改善箇所説明図

パワーステアリング高圧ホースクランプ

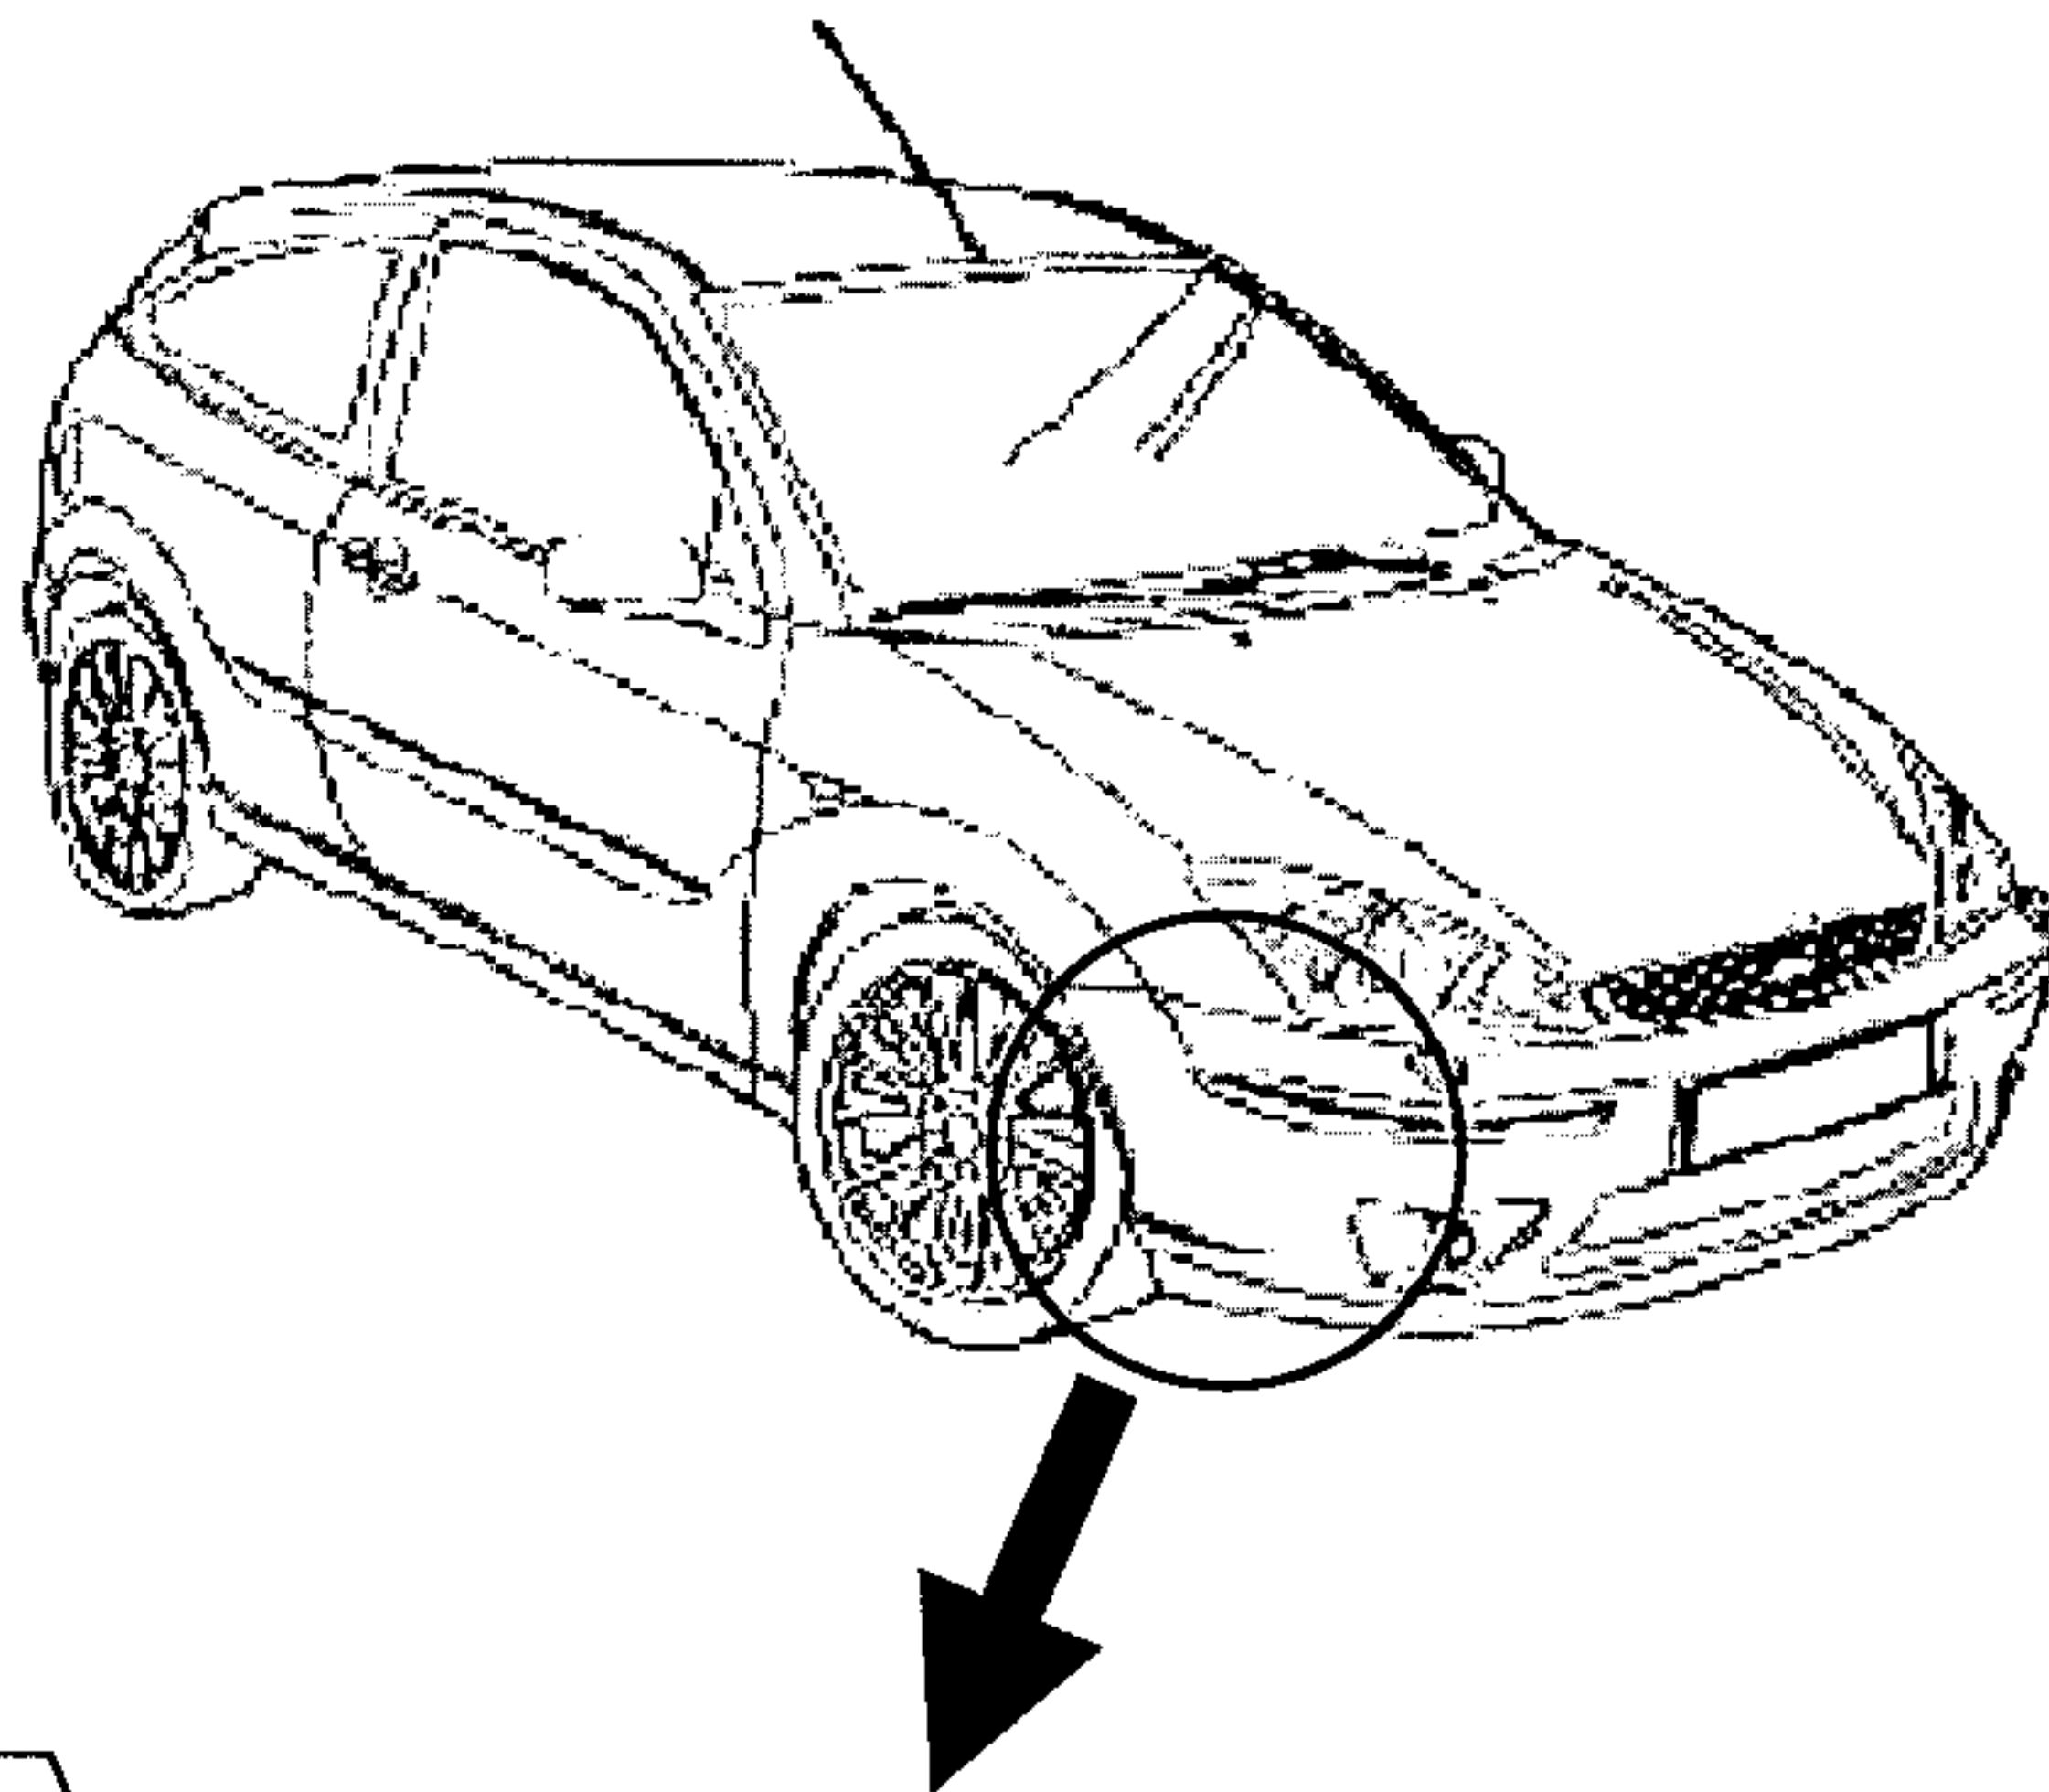
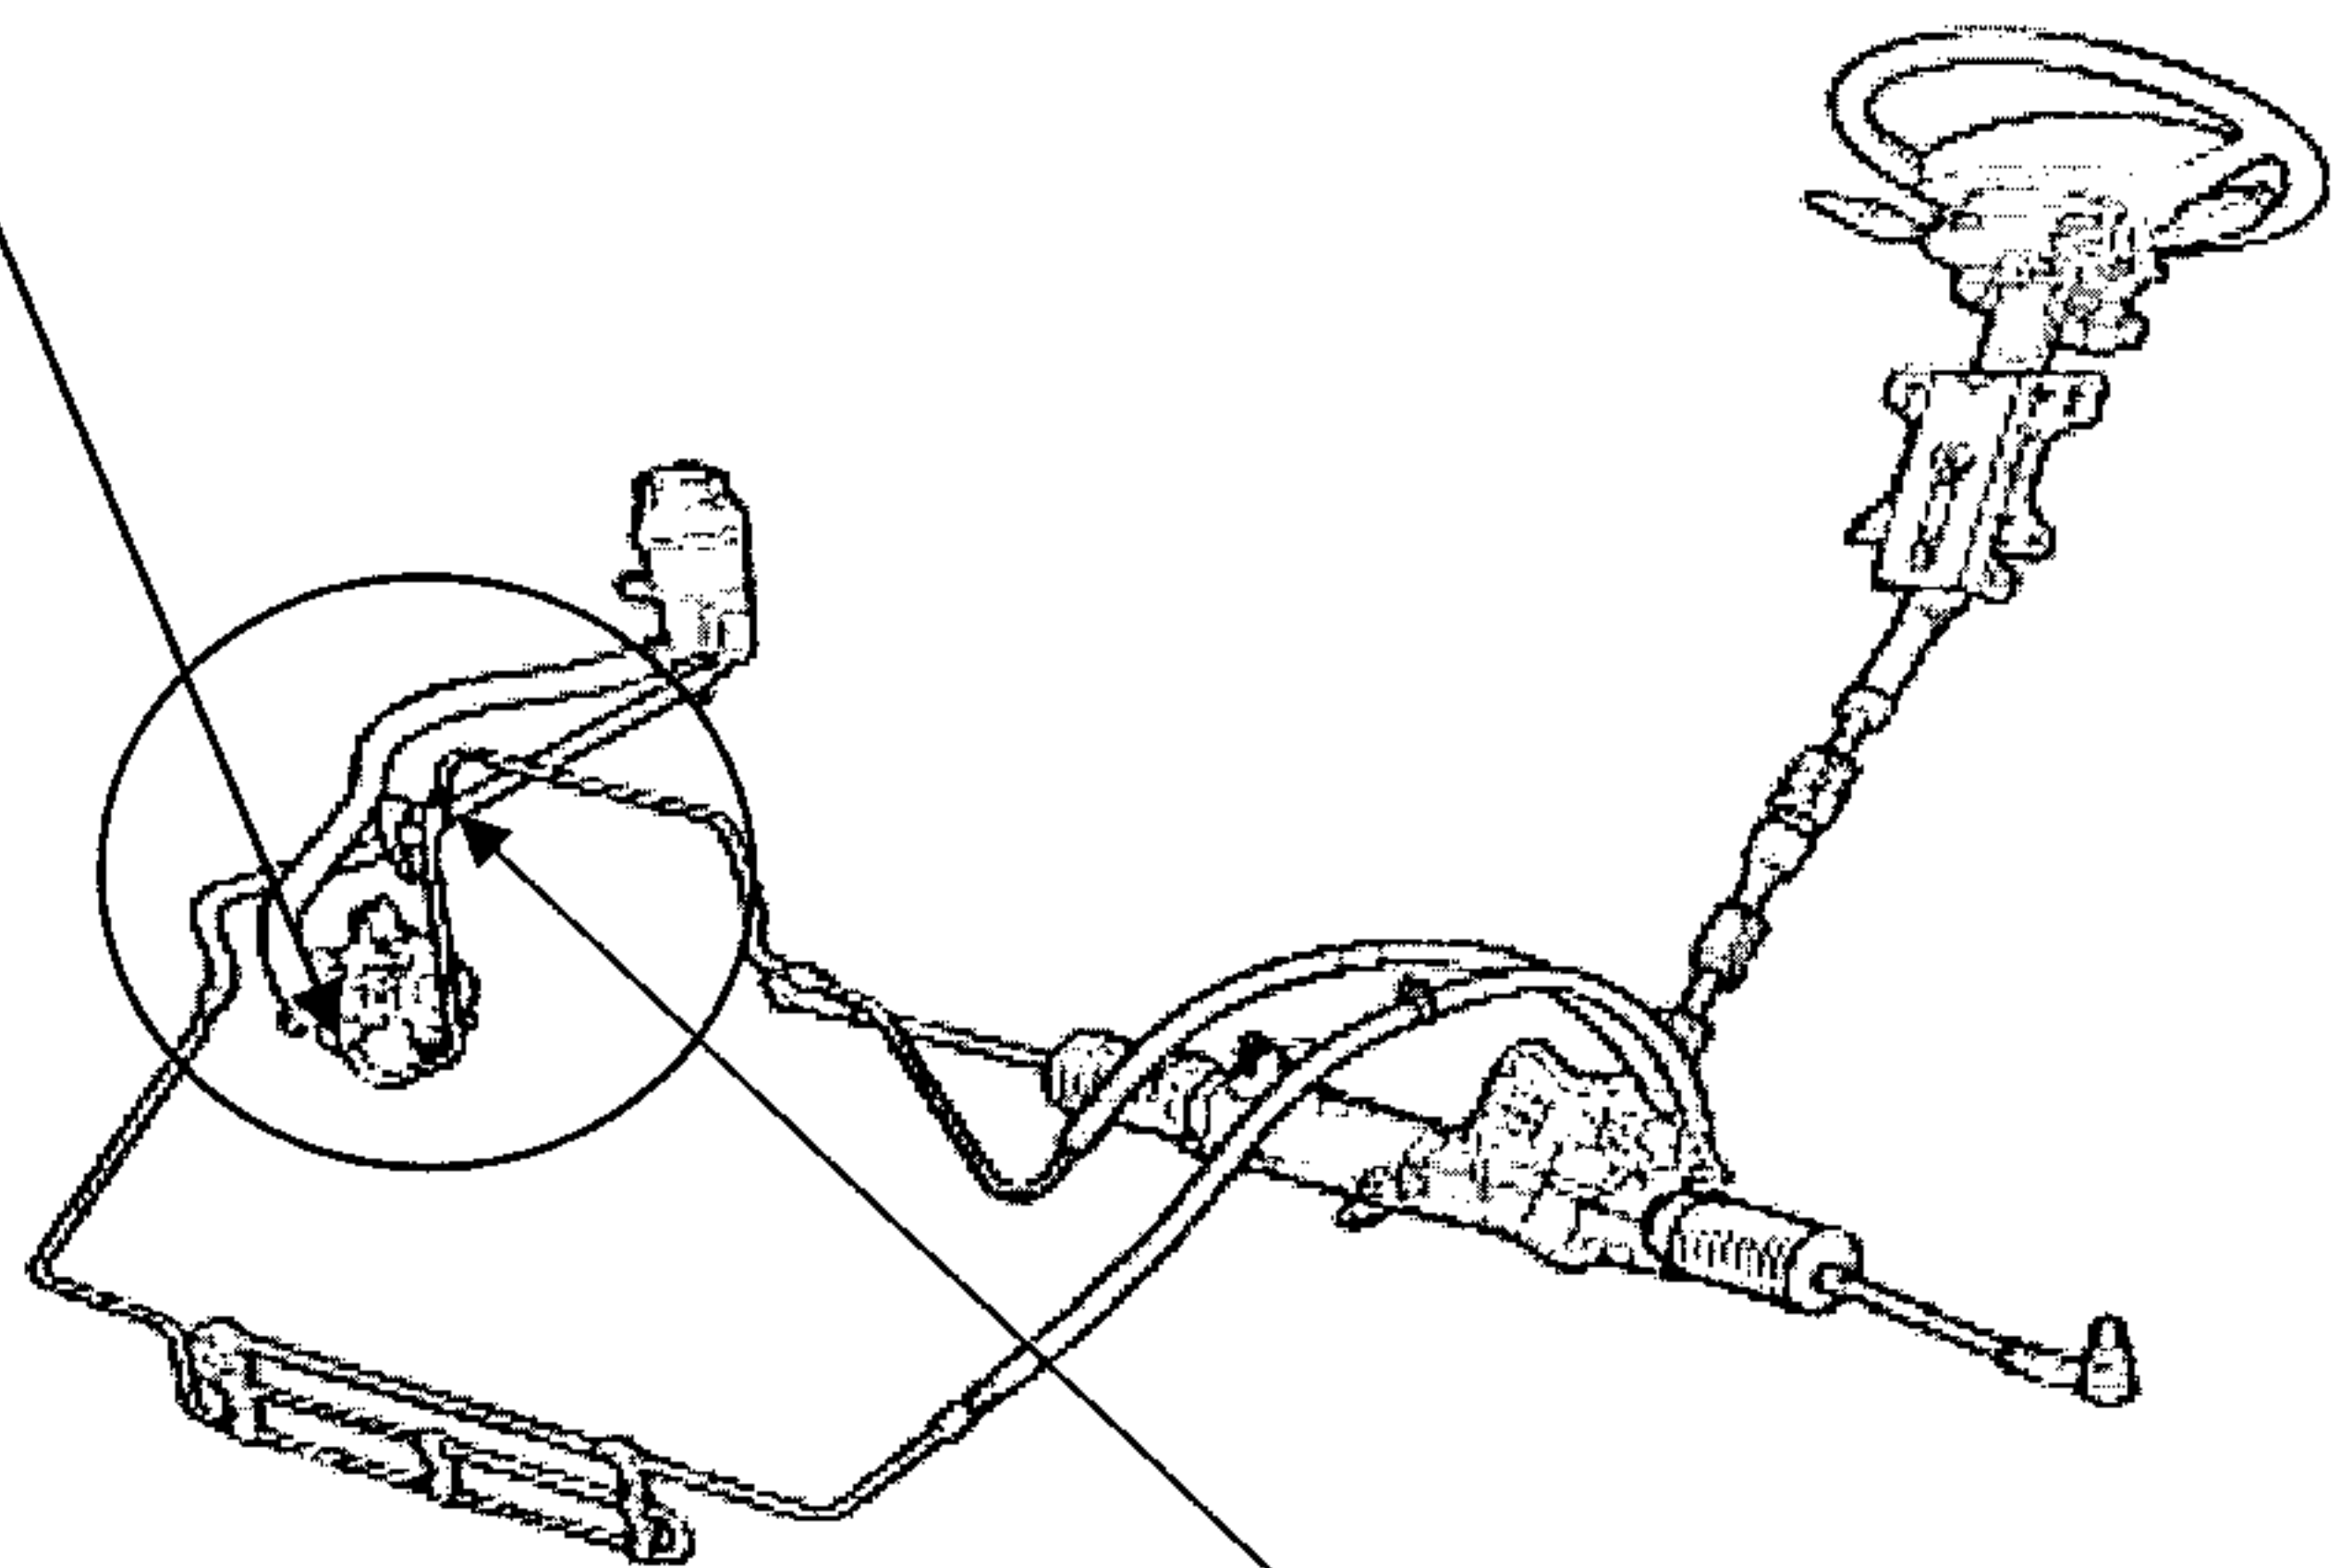
基準不適合発生箇所

かじ取り装置の倍力装置（パワーステアリング）において、パワーステアリング用高圧油圧配管の取り付け状態が不適切なため、原動機の振動により当該配管が損傷することがある。そのため、パワーステアリングオイルが漏れてハンドルの操作力が増大するおそれがある。

改善の内容

全車両、当該配管を点検し、損傷のあるものは新品と交換する。

全車両、当該配管を正規な状態に取り付ける。
